**Modulo per la presentazione delle osservazioni per i piani/programmi/progetti sottoposti a procedimenti di valutazione ambientale di competenza statale**

ID: Codice procedura (ID\_VIP/ID\_MATTM):10844

Impianto per la produzione di energia elettrica da fonte eolica, costituito da 6 aerogeneratori della potenza complessiva di 37,2 MW, un sistema di accumulo da 25 MW e relative opere connesse in località "Rempillo" nel comune di Pitigliano (GR).

# ALLEGATO alle OSSERVAZIONI all' IMPIANTO EOLICO denominato REMPILLO nel COMUNE di PITIGLIANO ( GR). Comp

# Analisi degli Impianti Eolici Esistenti e in Progetto

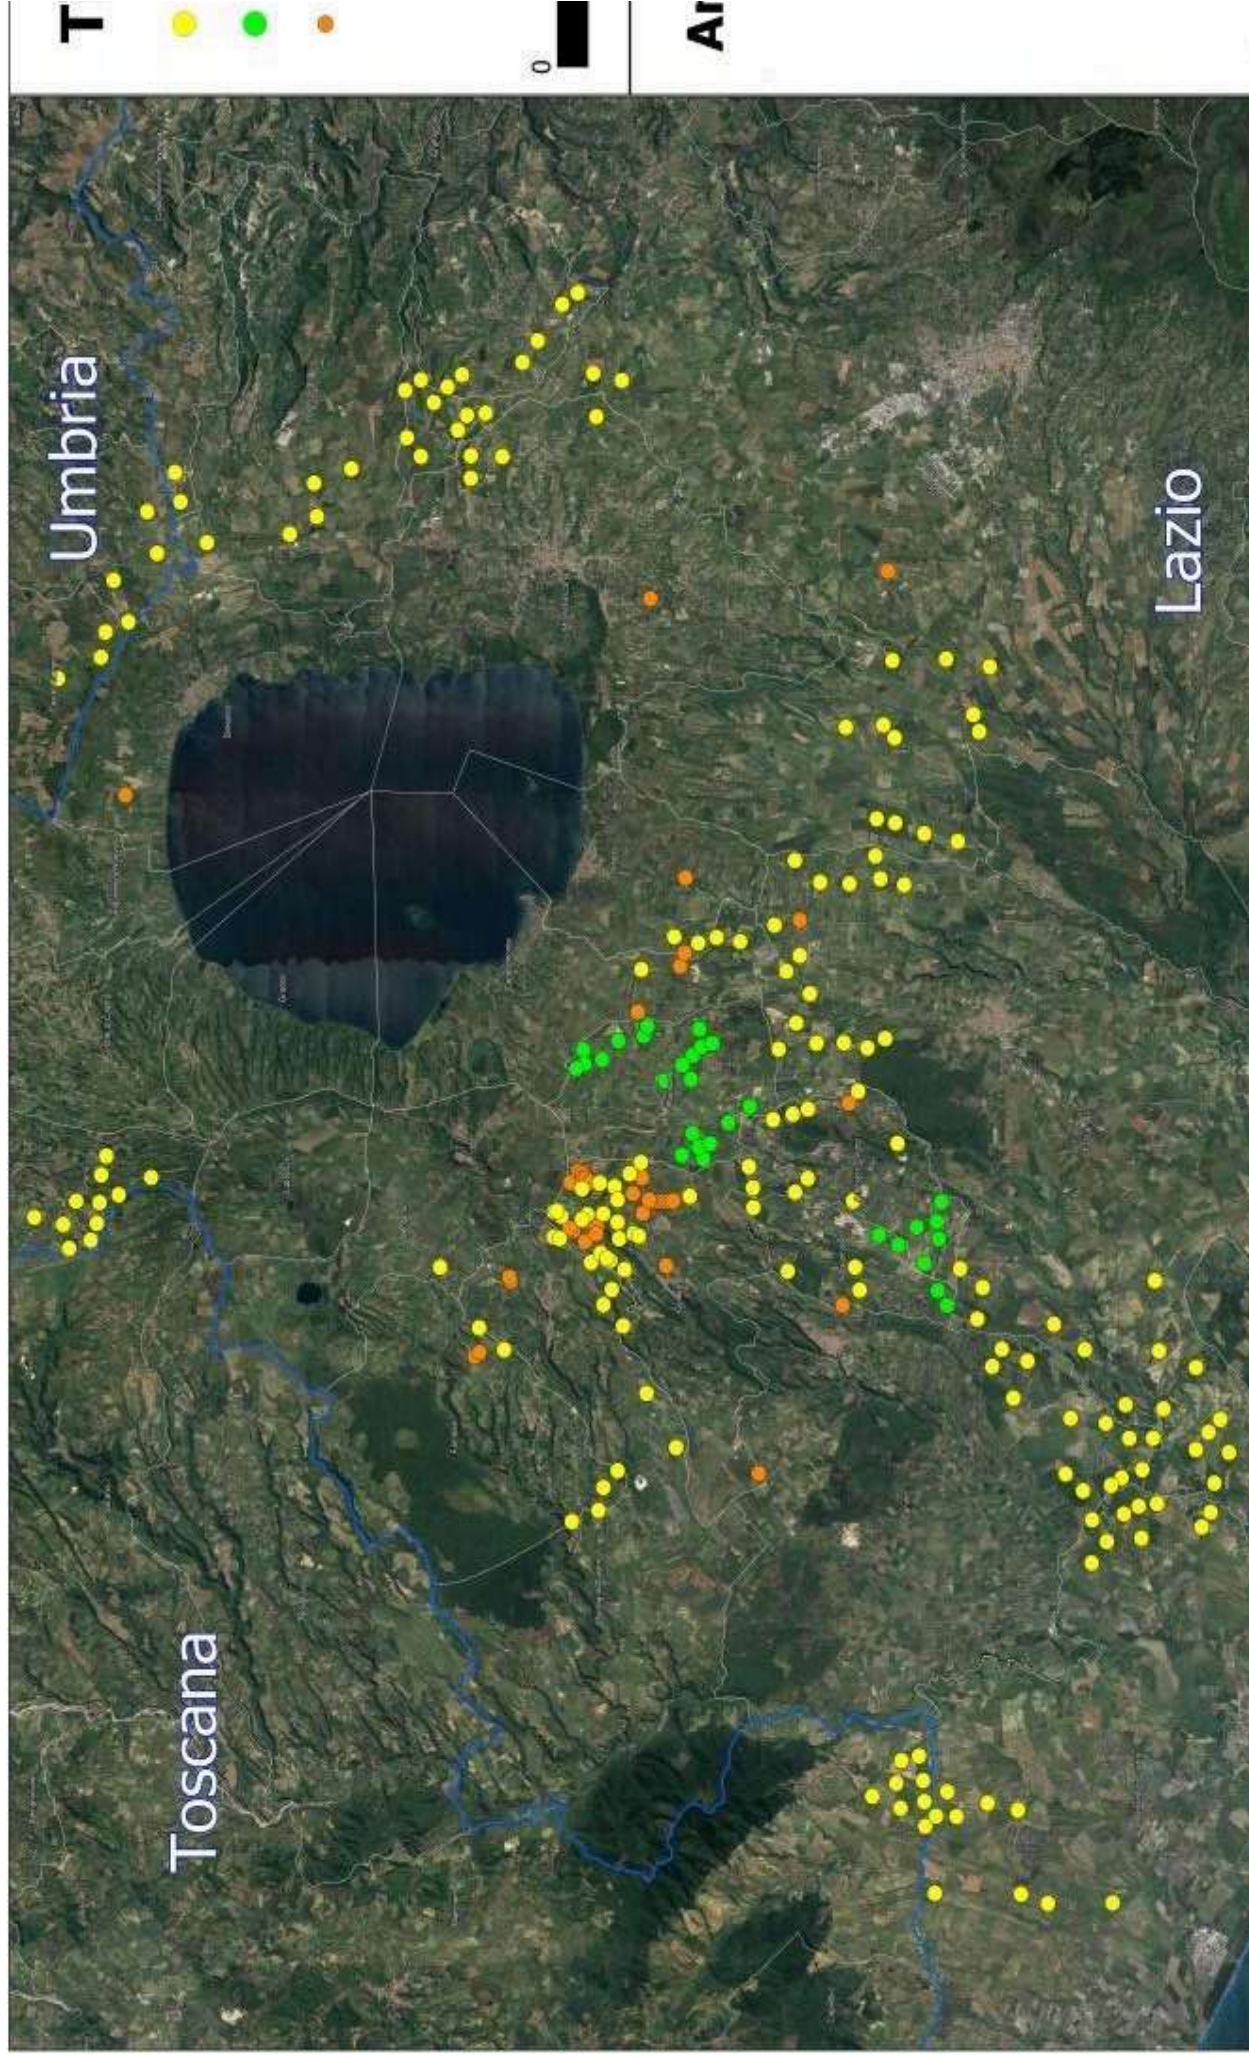
Inoltre, la zona in cui insisterebbe l’impianto eolico industriale Rempillo è compresa nelle fasce di rispetto di 3 km di diversi beni archeologici tutelati dalla parte II del Codice dei Beni Culturali (vedi Allegato, immagine n. 3). Inoltre le pale P04 e P05 ricadono all’interno di un’area archeologica che la Proponente vorrebbe cancellare per il semplice fatto che non è riportata nel documento regionale ma nel documento provinciale come meglio dettagliato nell’Osservazione n. 5. Alla luce di quanto documentato appare chiaro quindi che la collocazione dell’impianto non ha tenuto conto alcuno dei vincoli dell’area nella quale è stato progettato e l’inserimento dell’impianto eolico nel paesaggio e sul territorio non è corretto (Allegato IV delle Linee guida nazionali di cui al D.M dello Sviluppo economico del 10.09.2010).

- h) Le zone di interesse archeologico evidenziate nell'immagine n. 3 a cui si aggiungono anche l'importante abitato protostorico di Sorgenti della Nova e Ruderii del Castello altomedioevale che si trovano a circa 4 km dalle aree in cui è stato progettato l'impianto eolico industriale. Poco più lontano i resti del castello medioevale “Morrnacchio”. Nell'area vasta le preziose necropoli eneolitiche (Poggi Alti) ed etrusche di Pitigliano, Sovana e Sorano.
